NR A 技術報告における津波の持続波圧評価式の再検討 — 令和2年度第40回原子力規制委員会指摘事項への対応等 —

令和3年7月21日
原子力規制庁

図-1 最大比エネルギー発生時刻におけるフルード数(Fr_E)と水深係数(α_E)の関係に基づく持続波圧評価式

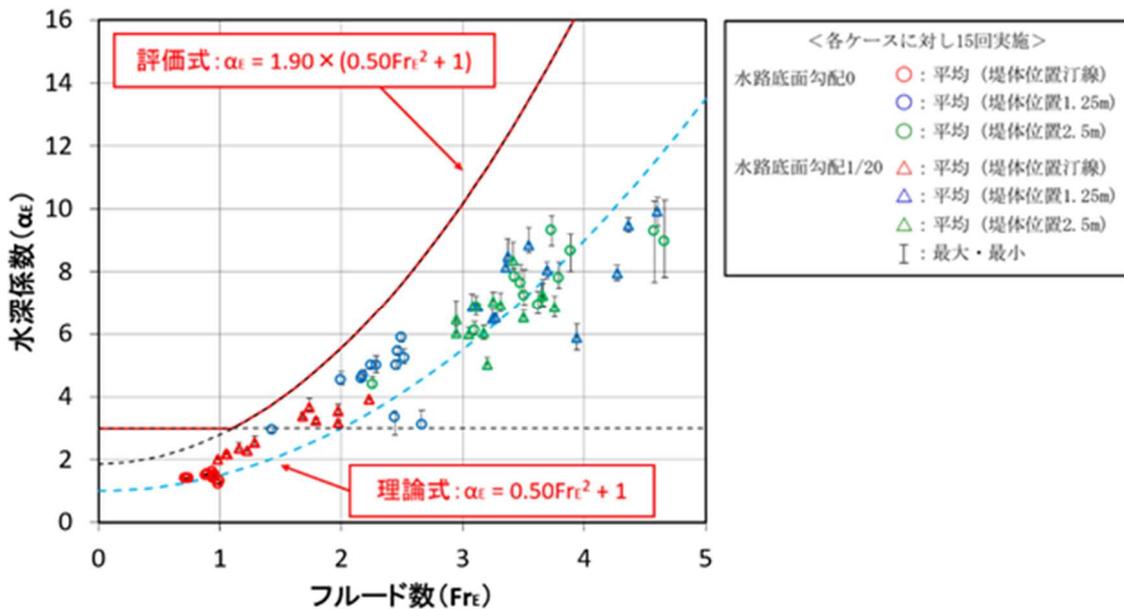
その際、「最大比エネルギー発生時刻におけるフルード数(Fr_E)⁴と水深係数(α_E)の関係に基づく持続波圧評価式」（以下「持続波圧評価式」という。）に関し、水理試験結果⁵のばらつきの要因及び持続波圧評価式の保守性の考え方について質疑があり、規制庁より説明するよう指摘を受けた。

また、フルード数(Fr)1以上では、フルード数(Fr)1以下との連続性を考慮するとともに、水理試験結果のばらつきを包絡させる方針とした。この方針に基づき、水理試験結果のばらつきを対数正規分布として取り扱い、対数標準偏差+2 σ 及び+3 σ を考慮した式を検討したうえで、+3 σ を考慮した式が方針に合致すると考えた(図-1参照)。

上記(1)の持続波圧評価式は水理試験結果のばらつきを対数正規分布として取り扱ったが、その保守性の考え方を整理している過程において、本来は正規分布として取り扱う必要があったことが分かった。このため、式(1)に代えて、以下に示す持続波圧評価式を改めて設定した。

$$\alpha_E = 3.0 \quad (Fr_E \leq 1.24^7) \quad \dots \dots \dots \text{式 (2)}$$

$$\alpha_E = (0.70 \times Fr_E^2 + 1) + 0.93 \quad (Fr_E > 1.24) \quad \dots \dots \dots \text{式 (3)}$$

図-2 第40回原子力規制委員会での提案と今回設定した持続波圧評価式の関係

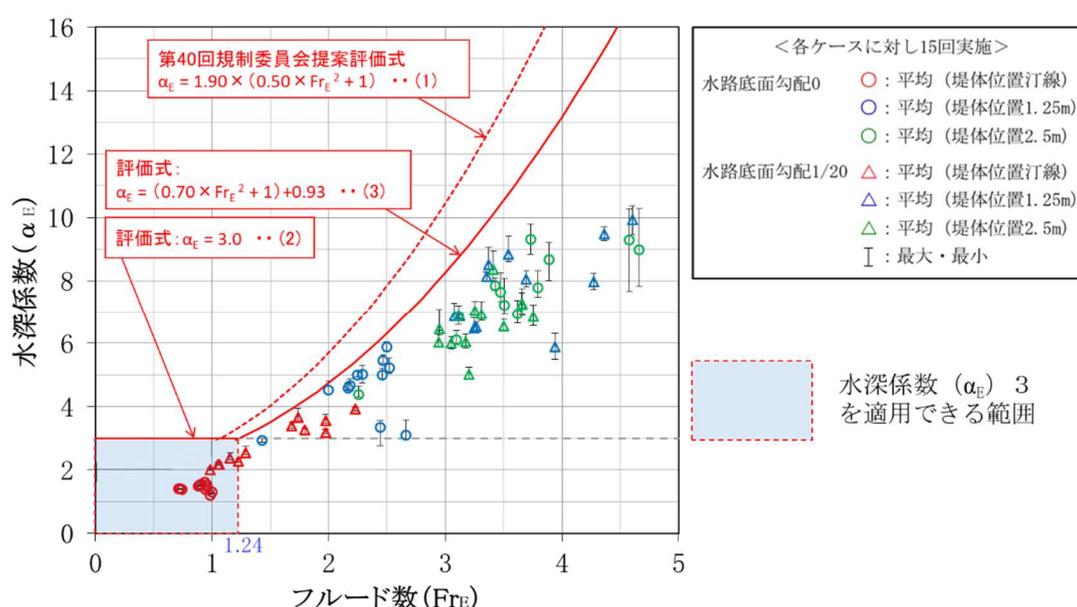
第40回原子力規制委員会での提案と今回設定した持続波圧評価式の比較を以下に示す(図-2参照)。

式(2)は、国交省の暫定指針の水深係数3の適用について、水理試験結果を包絡する範囲で拡張したものである。

式(3)は、フルード数(Fr_E)0~2.5までの水理試験結果のばらつきを包絡することを基本に、フルード数(Fr_E)0~2.5までの水理試験結果を対象とした回帰式⁸に対し標準偏差+2 σ を考慮した。この結果、全水理試験結果のばらつきをほぼ包絡している。

なお、フルード数(Fr_E)0~2.5までの水理試験結果を対象としたのは、実プラントでのフルード数(Fr_E)の実績及びその他の影響等を考慮したことによる。
 (【別添2】参照)
